申請日期	年 月 日	戶別	4 樓 E 戶
------	-------	----	---------

E戶 建築平面圖(套上層樑)

客戶工程變更單

E戶 冷氣套管及排水位置示意圖(套上層樑)

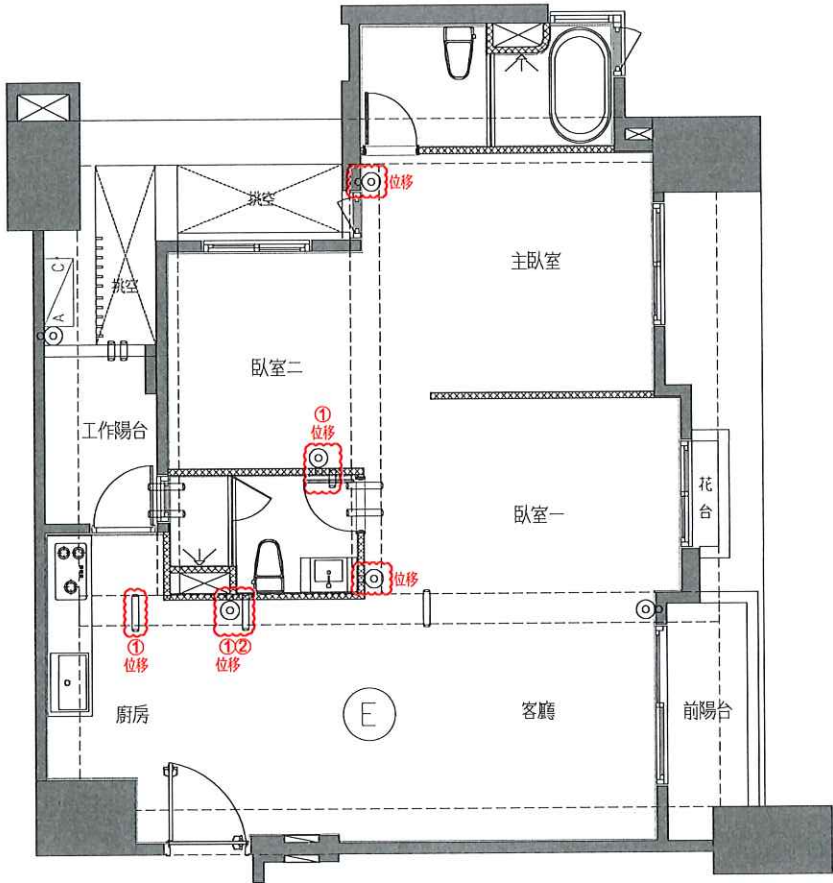
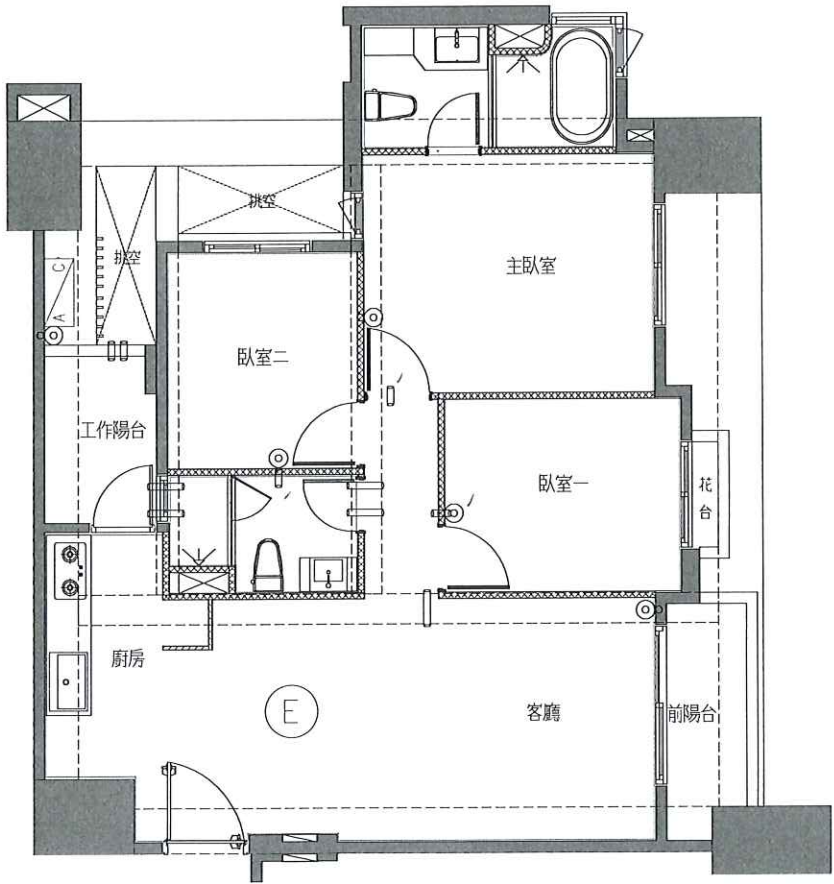
- 1.空調套管位移x3
- 2.冷氣排水追加x1
